Αριθ. Πρακτικού: **27/31-10-2024** Αριθ. Απόφασης: **317/2024**

ΘΕΜΑ 09^ο: Έγκριση μελέτης πρότασης «Εισόδου - εξόδου» οχημάτων από την Κ.Μ. 3159 Γαιών Αφάντου, σε κυρία κοινοτική οδό (ΦΕΚ 207/ΑΑΠ/2-6-2008) που συνδέει τους οικισμούς Αφάντου-Κολύμπια, ιδιοκτησίας Γιαννιού Παναγιώτη για χρήση κατοικίας.

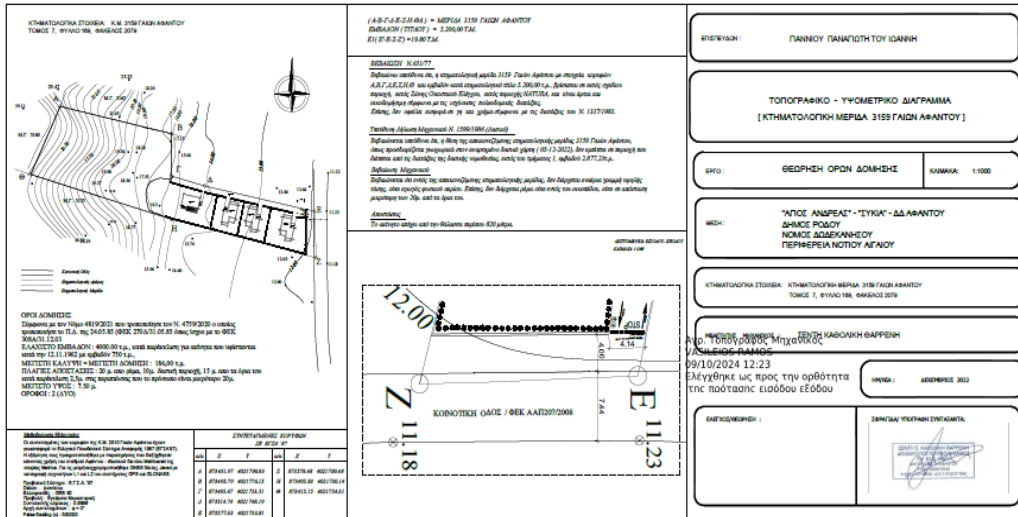
1. Να κατασκευαστεί ένα ενιαίο άνοιγμα εισόδου-εξόδου 4,14 μέτρων και να τοποθετηθούν οι ρυθμιστικές πινακίδες Ρ-2, Ρ-27 σύμφωνα με το θεωρημένο σχέδιο.
2. Να γίνει η οριζόντια σήμανση με την αναγραφή της λέξεως STOP.
3. Να τοποθετηθεί επαρκής ηλεκτροφωτισμός στα σημεία εισόδου-εξόδου εντός της Κ.Μ. 3159 Γαιών Αφάντου, στην κυρία κοινοτική οδό

4. Να αποκλειστεί η πρόσβαση οχημάτων στην κτηματολογική μερίδα από οποιαδήποτε άλλη θέση.

Όλα τα ανωτέρω απεικονίζονται αναλυτικά στο συνημμένο και θεωρημένο Σχέδιο της Διπλωματούχου Πολιτικού Μηχανικού Γιαννιού Παναγιώτη (το οποίο δεν θεωρείται από την υπηρεσία μας ως προς την ορθότητα του) αλλά **η θεώρηση αφορά αποκλειστικά και μόνο την «είσοδο – έξοδο» οχημάτων.**
